A El informe es desfavorable, y requiere que se introduzcan los cambios que en las OBSERVACIONES que siguen se detallan.

B OBSERVACIONES

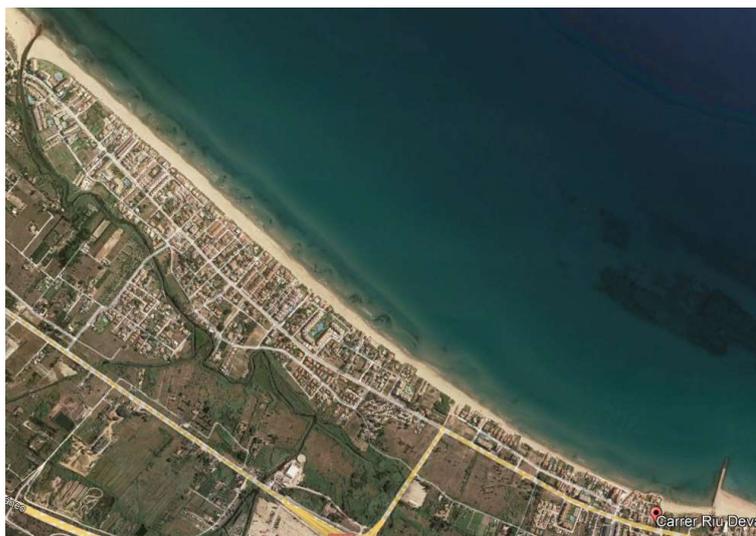
Por otra parte, indica el informe que la información que se da de las redes de alcantarillado solo tiene el trazado de las tuberías principales y no permite comprobar el grado de compatibilidad de las mismas con la normativa de Costas. Vuelve a señalar el informe que *"...en el Plan General deberán incluirse Planos de las redes de saneamiento existentes y propuestas, en su caso, donde se grafíen las líneas de deslinde y servidumbres, a efectos de valorar el cumplimiento de los regulado en el art. 44.6 de la Ley de Costas."*²

El plano I.RSA Saneamiento (Memoria/Estudios Informativos/Planos) tiene el trazado no solo de los conductos principales sino también de los secundarios, y en él se grafía también la línea de deslinde del DPM-T y la zona de servidumbre de tránsito, y también los accesos al mar existentes. Puede apreciarse claramente que:

- **Los colectores, principales y/o secundarios, no invaden en ningún caso el DPMT.**
- **No se prevé ningún nuevo colector, pues como se ha indicado este tipo de previsión se remite al Plan Director de Saneamiento que para completar, universalmente, las redes de alcantarillado el PGE prevé (NN.UU. 1.7.2.1 2.b, y 2.1.0.1.2).**

Por otra parte, no hay inconveniente en modificar el plano I.RSA:

1º eliminando de él los Accesos al mar, ya que no son relevantes para la comprobación que solicita Costas, y dificultan la visualización de los ramales secundarios con los que en muchas ocasiones se superponen.

2º completándolo con fragmentos parciales de las zonas litorales a mayor escala.
